改善箇所説明図 ①

基準不適合発生箇所

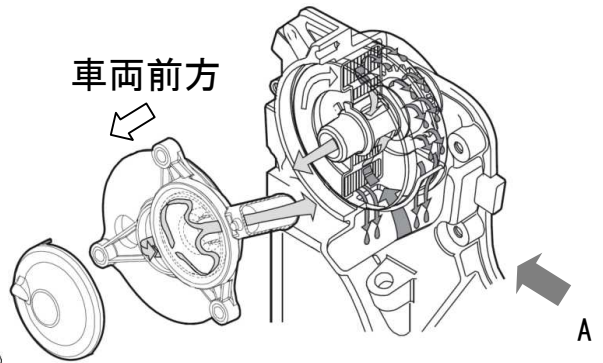
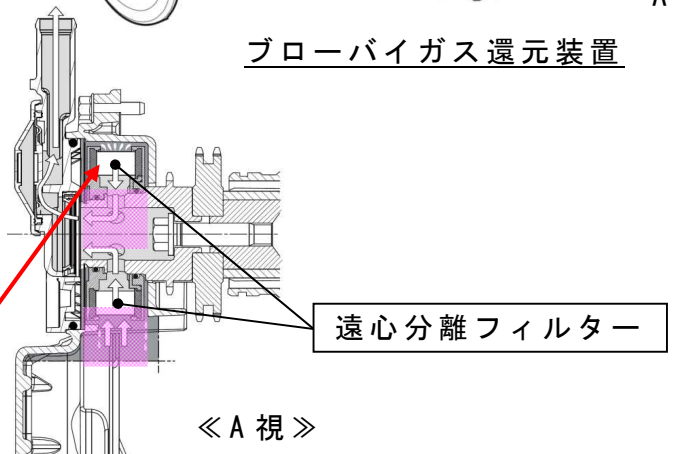
小型トラック・バスにおいて、ブローバイガス還元装置の遠心分離フィルターのメンテナンス設定が不適切なため、長時間アイドリングを頻繁に行ったり、エンジンオイルのメンテナンスを適切に行わないと、当該フィルターにエンジンオイル中の汚れが堆積して目詰まりすることがある。そのため、そのままの状態で使用を続けると、クランクケース内圧の上昇によってエンジンオイルが吸排気系に流入して白煙等が発生し、最悪の場合、意図せぬエンジン回転数の上昇等が生じてエンジンが破損する、または、火災に至るおそれがある。

- (1) 全車両、ブローバイガス還元装置の遠心分離フィルターを新品に交換する。また、吸排気系を点検し、損傷部品を交換する。
- (2) エンジン制御プログラムを変更して、ブローバイガス還元装置の遠心分離フィルター再生時期警告灯点灯システムを追加するとともに、警告灯点灯時の対処方法について記載した取扱説明書の追補版を配布する。
- (3) ブローバイガス還元装置の遠心分離フィルターを定期交換部品に設定し、その旨記載された取扱説明書とメンテナンスノートの追補版を配布する。

注 : □ は、新品に交換する部品を示す。
